Buongiorno,  
con la presente si inviano le Osservazioni contro il Progetto di un impianto eolico codice procedura ID\_VIP/ID\_MATTIM: 1269 denominato "Pitigliano"; ubicato nei comuni di Pitigliano (GR) e Sorano (GR) costituito da 20 (venti) aerogeneratori di potenza nominale 7,0 MW per un totale di 140,0 MW con relative opere connesse ed infrastrutture indispensabili.

**ID: Codice procedura (ID\_VIP/ID\_MATTM): 12691**

**“Progetto di un impianto eolico denominato "Pitigliano" ubicato nei comuni di Pitigliano (GR) e Sorano (GR) costituito da 20 (venti) aerogeneratori di potenza nominale 7,0 MW per un totale di 140,0 MW con relative opere connesse ed infrastrutture indispensabili”**

**Immagine 1. Vincoli ex art. 136 del CBC dal PIT della Regione Toscana e zona approssimativa dove è progettato l'impianto industriale.**

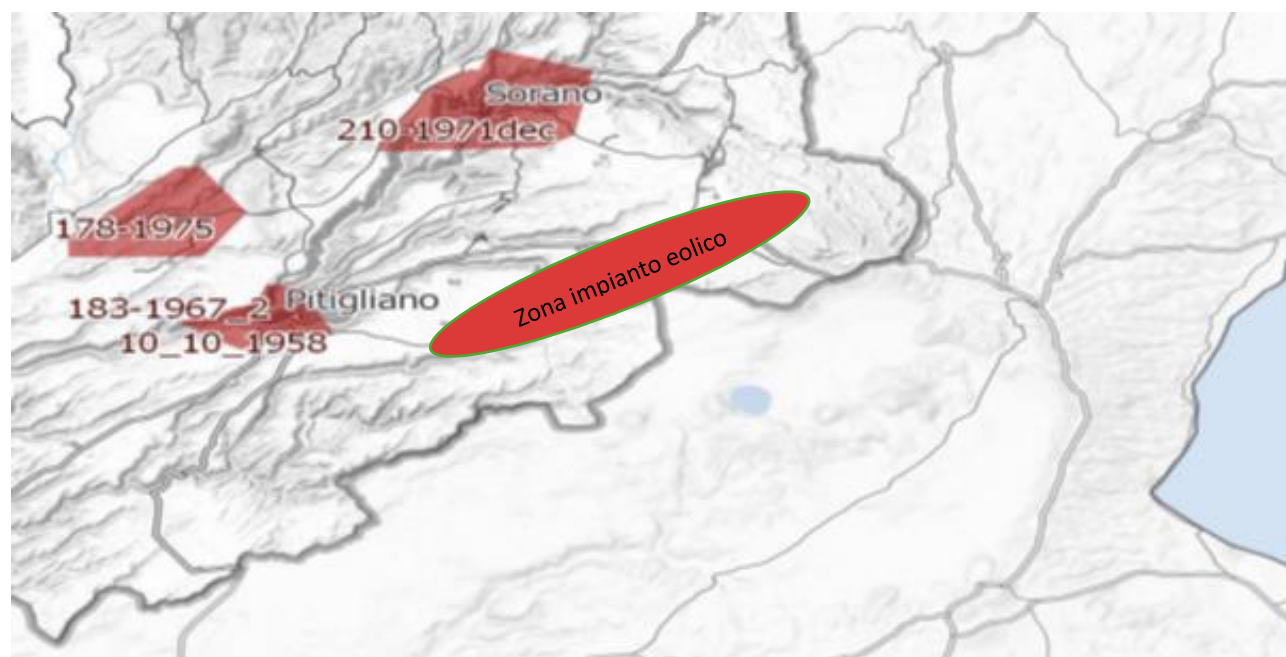
Al contrario si evidenzia che l'impianto eolico industriale citato non solo ricadrebbe con tutti e 20 gli aerogeneratori all'interno delle fasce di rispetto di 3 km di due vincoli paesaggistici di notevole interesse pubblico esistenti nella Regione Lazio e con una parte di essi nel vincolo paesaggistico del Centro abitato di Sorano ( GR) quindi in aree non idonee all'installazione di impianti di energia rinnovabile. Addirittura, alcuni aerogeneratori sarebbero ubicati a poche centinaia di metri dai perimetri dei due vincoli paesaggistici laziali ex art 136 del CBC.

un'ulteriore incompatibilità con la tutela del Paesaggio.

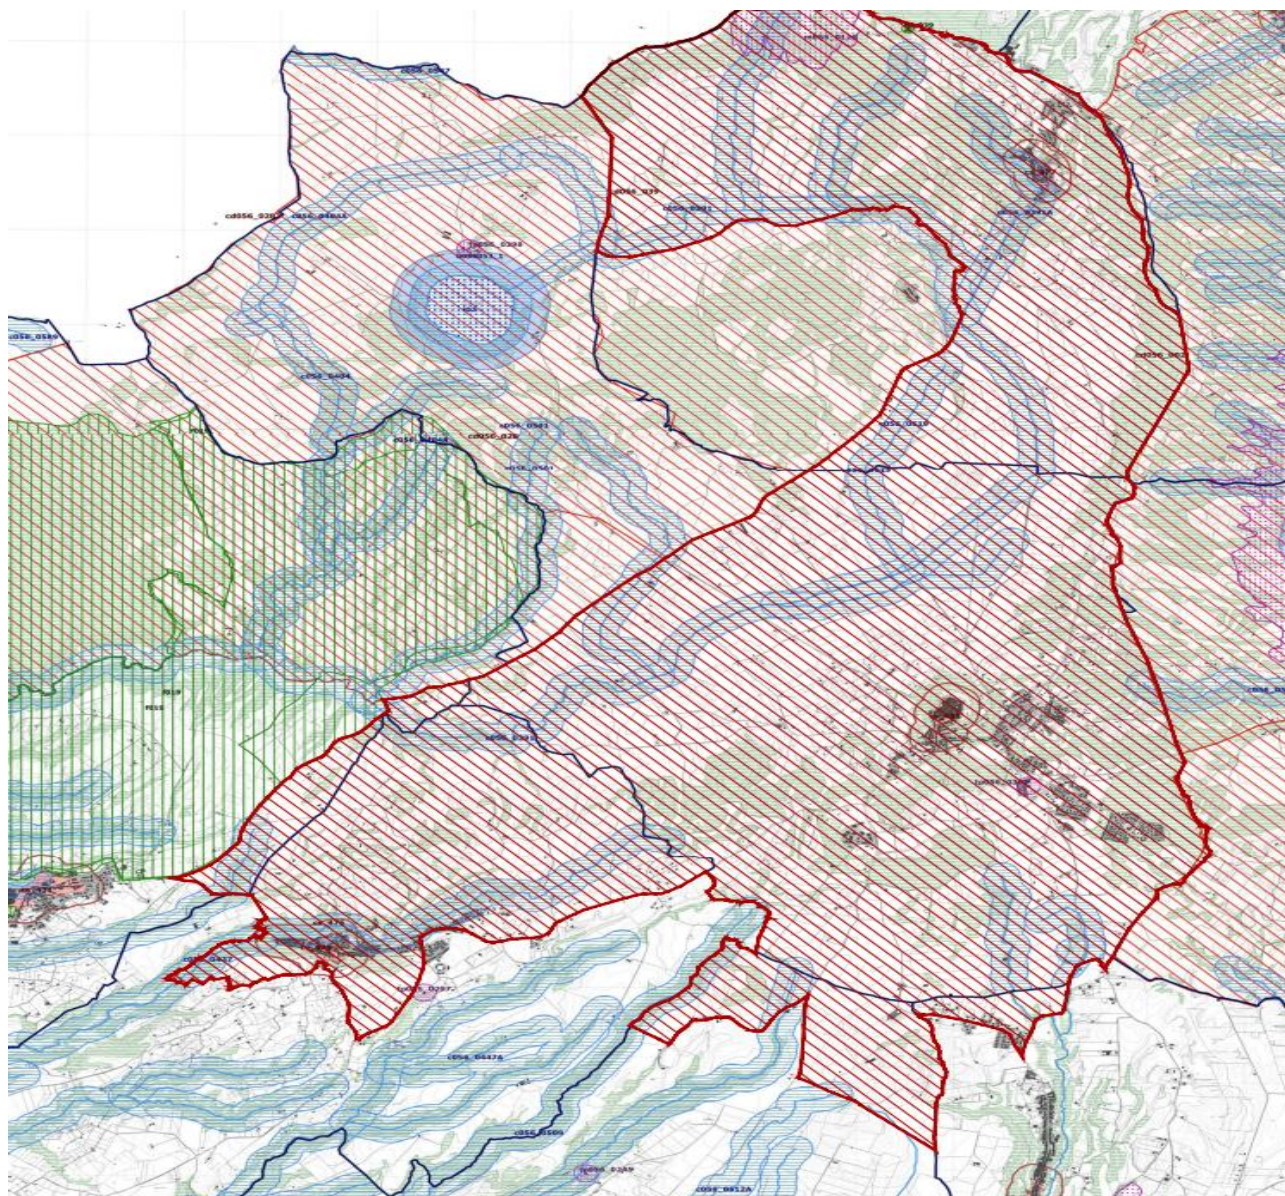
Come è illustrato nell'immagine si ribadisce che l'impianto industriale "Pitigliano" ricade completamente all'interno delle fasce di rispetto dei due vincoli di notevole

interesse pubblico e lambisce quelle di un terzo vincolo e quindi come affermato dal Consiglio di Stato nelle sentenze citate, l'impianto è insediato in area non idonea ai sensi dell'art. 20 comma 8 lettera c quater del D.Lgs. n. 199/2021 e ss.mm.ii al contrario di quanto sostiene la proponente.

**Immagine 3. Cumulo di una parte di impianti eolici, fotovoltaici e geotermici industriali in progettazione ed esistenti intorno all’eolico industriale “Pitigliano”.**

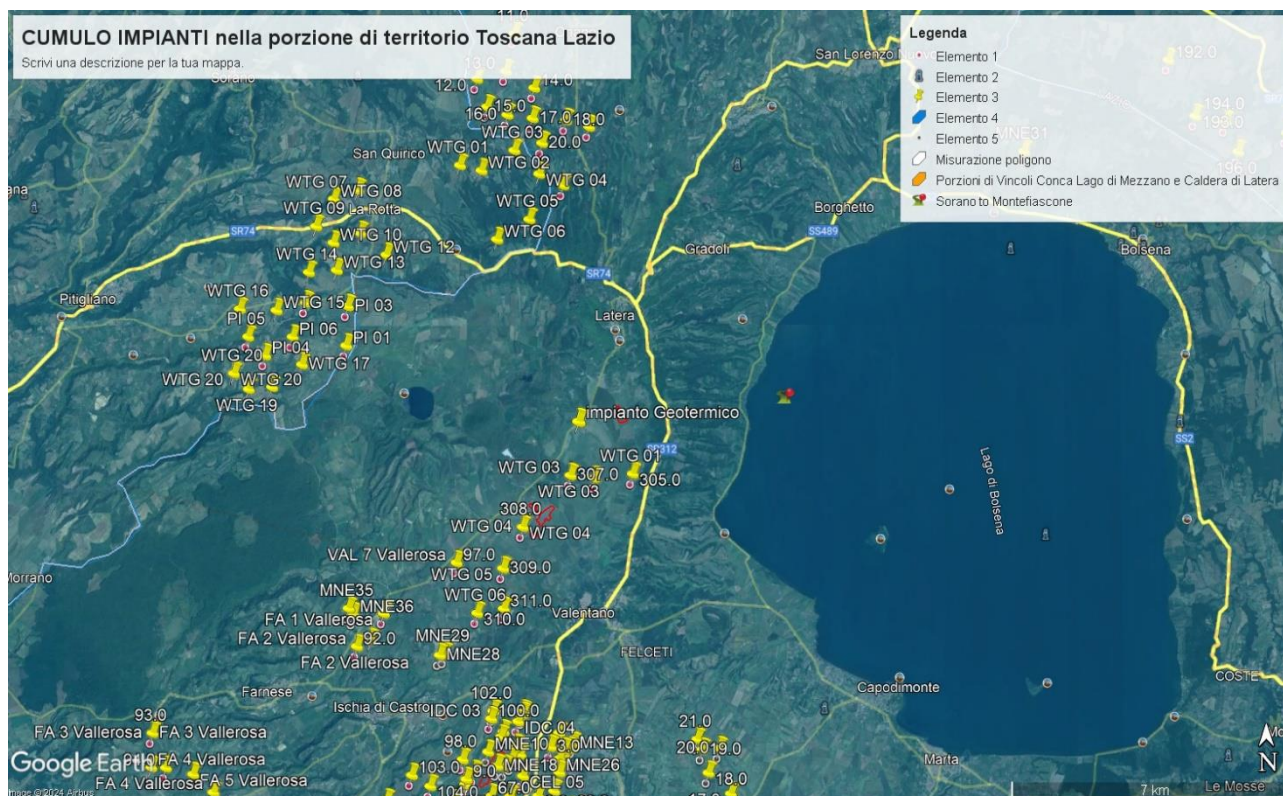
Beni Culturali “*Ambito paesaggistico, geologico e geomorfologico dell’orlo della caldera di Latera ...*” Non vengono nemmeno citati gli impianti eolici in progetto al MASE, il “Rempillo” (6 aerogeneratori) e un altro in verifica amministrativa di 14 aerogeneratori e 72, 6 MW. Ad oggi nei territori di Pitigliano, Sorano e in quello limitrofo potenzialmente potrebbero essere insediati 40 aerogeneratori alti 200 metri e larghi 170. Ma la proponente non cita neanche altri impianti che creerebbero il cumulo e quindi maggiore impatto. Infatti, sul territorio della “Città del Tufo” (Sorano e Pitigliano) impatterebbero anche l’impianto eolico “Montarzo” di Onano con 13 aerogeneratori con le dimensioni ricordate, l’altro eolico industriale nel territorio di Valentano con sette aerogeneratori (stesse dimensioni), gli impianti di Farnese con un minieolico di 3 Torri alte 60 metri già installate in località Poggio del Crognolo e l’impianto eolico industriale “Vallerosa” (7 aerogeneratori alti 200 metri e larghi 158 metri) in procedura VIA presso la Regione Lazio. Inoltre, altri impianti del minieolico già presenti a Valentano, Cellere e Piansano e due progetti eolici industriali con le stesse dimensioni (200 m x 170 m) nel Comune di Ischia di Castro. La valutazione del cumulo non prende neanche in considerazione gli impianti industriali di fotovoltaico e agrivoltaico in progetto a Farnese, Valentano, Ischia di Castro, Cellere. L’impianto geotermico in procedura Via al MASE, progettato nella Caldera di Latera. Quindi è stata effettuata una valutazione del potenziale impatto cumulativo non veritiera a dispetto di quanto affermato dalla proponente che sostiene di aver preso in considerazione uno spazio di 10 km intorno al suo impianto per gli impatti che si creerebbero.

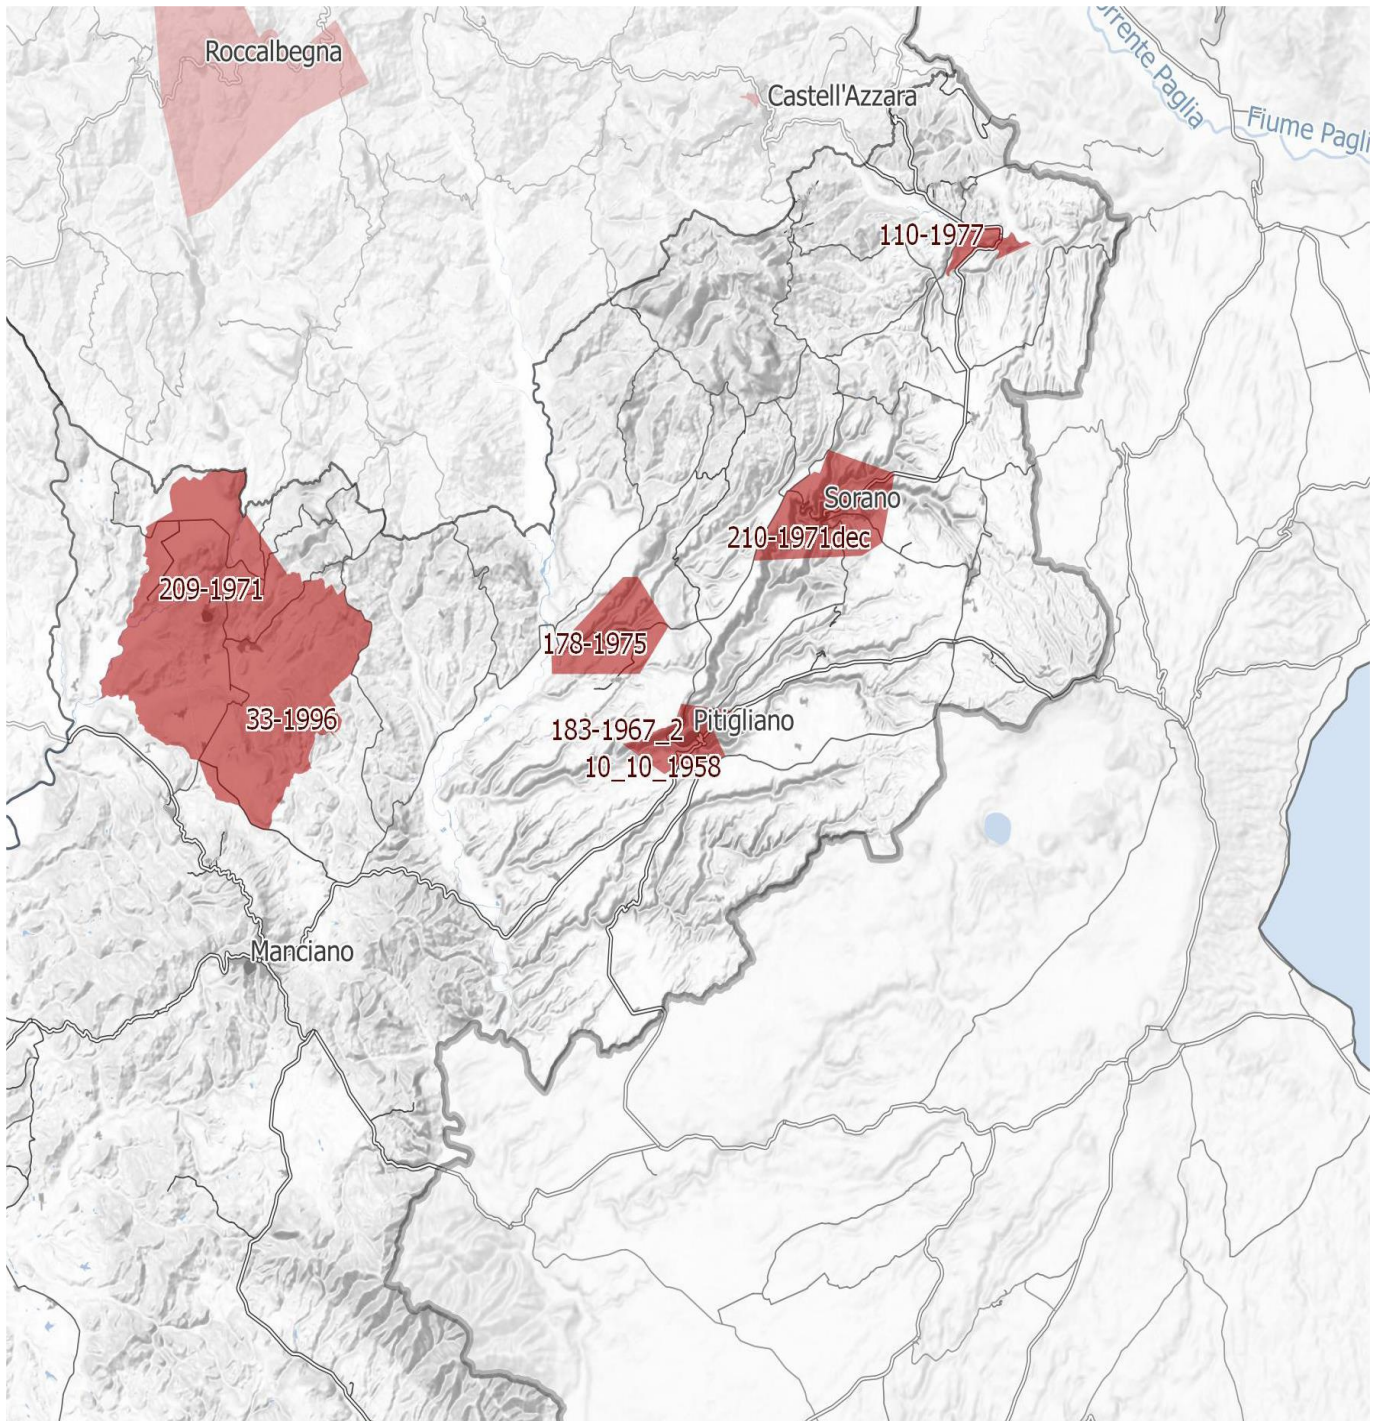
**IMMAGINE n. 4** Si evidenzia che i tre aerogeneratori WTG 07, WTG 08 e WTG 09 impattano con il vincolo paesaggistico di notevole interesse pubblico del Centro Storico di Sorano. Il WTG 07 si troverebbe a 2828 m, WTG 08 2504 e WTG 09 2990. Il cavidotto dell'impianto invece impatta in buona parte del Vincolo paesaggistico ex art. 136 del CBC del Centro Storico di Pitigliano.

**IMMAGINE n. 7** Mappa della intervisibilità degli impianti eolici elaborata dall'Associazione nazionale Amici della Terra. La mappa non è aggiornata comunque rende molo bene dell'enorme impatto visivo creato dal cumulo degli impianti.

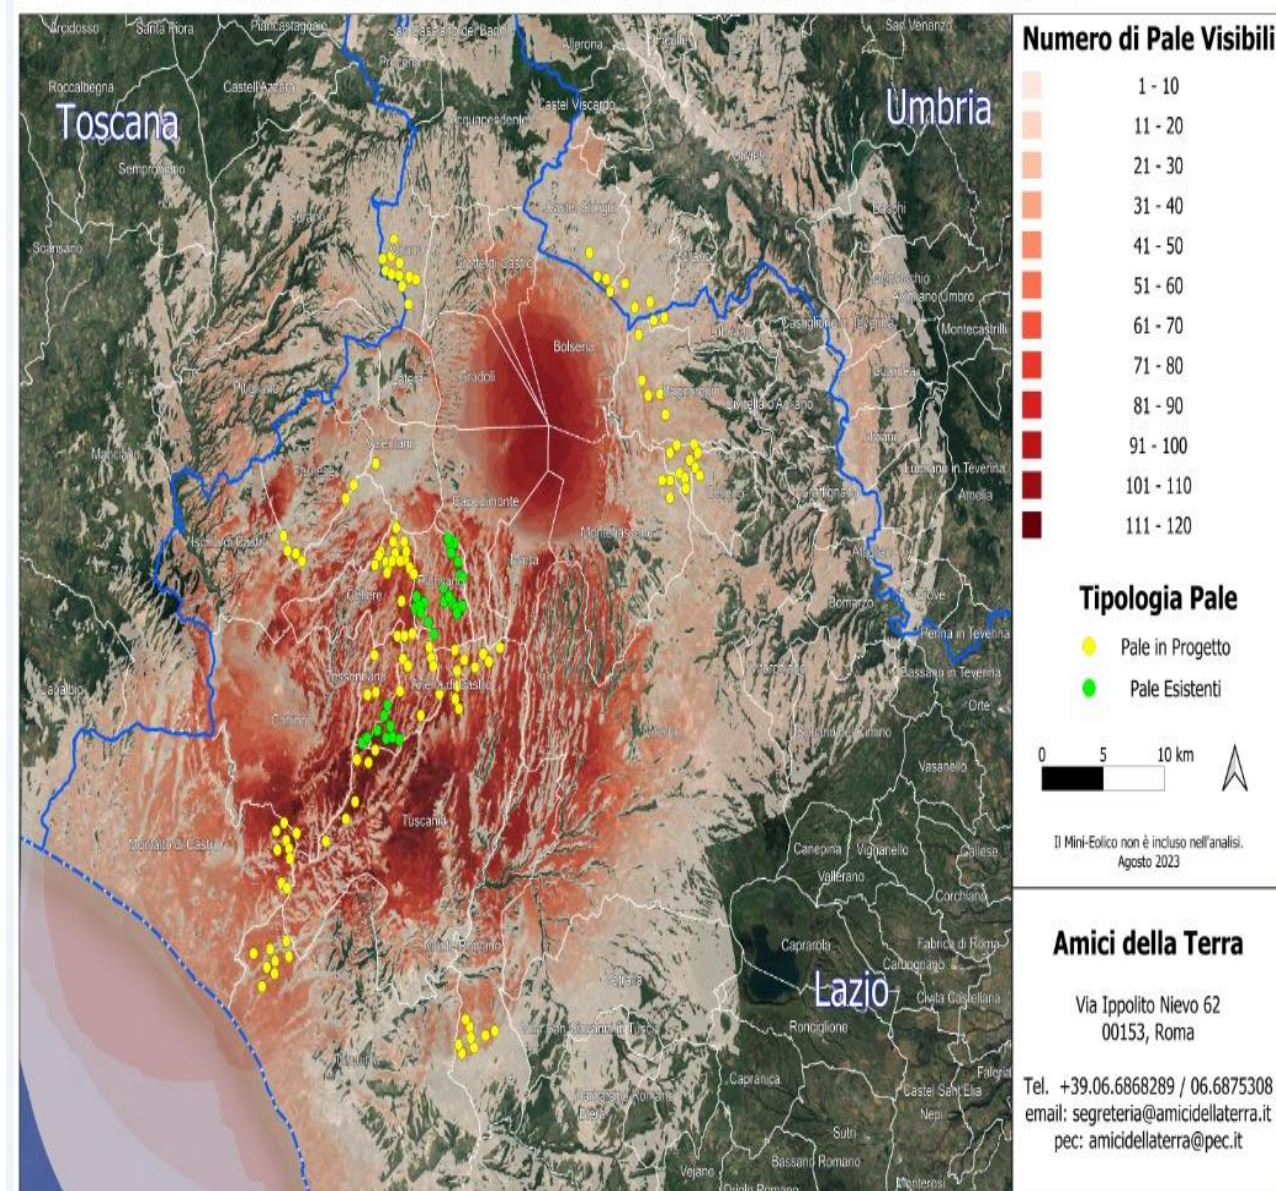
Se agli impianti eolici rappresentati qui sopra che non comprendono sia l'impianto eolico Pitigliano e le altre 14 pale del progetto eolico in verifica amministrativa sempre nel territorio di Pitigliano si aggiungono i migliaia di ettari (7000 fin'ora) di territorio occupato dagli impianti fotovoltaici e agrivoltaici e dalle altre tipologie appare chiaro il numero spropositato degli impianti FER nella bassa toscana e nella Tuscia.
